PRODUKT	AVD.	GRUPP
P	2	26
BETR.		NR.
Trycklock, expansionstank		26
D24, (D20) 240		DATUM
		Sept. 82

Service meddelande

Nytt trycklock på expansionstanken

Trycklock
Det.nr. 1274100-5

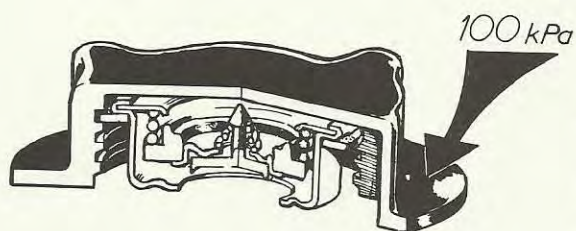
För att öka kylprestandan har ett trycklock med högre öppningstryck införts. Öppningstrycket är nu ca 100 kPa (1 kp/cm²) mot tidigare ca 75 kPa (0,75 kp/cm²). Locket infördes i slutet av januari 1982.

Det nya locket kan användas även på tidigare byggda dieslbilar.

Locket känns lättast igen på att det är ofärgat.

Öppningstrycket 100 kPa är ingjutet i lockets ovansida.

Undertrycksventilens öppningstryck är fortfarande ca 7 kPa (0,07 kp/cm²)
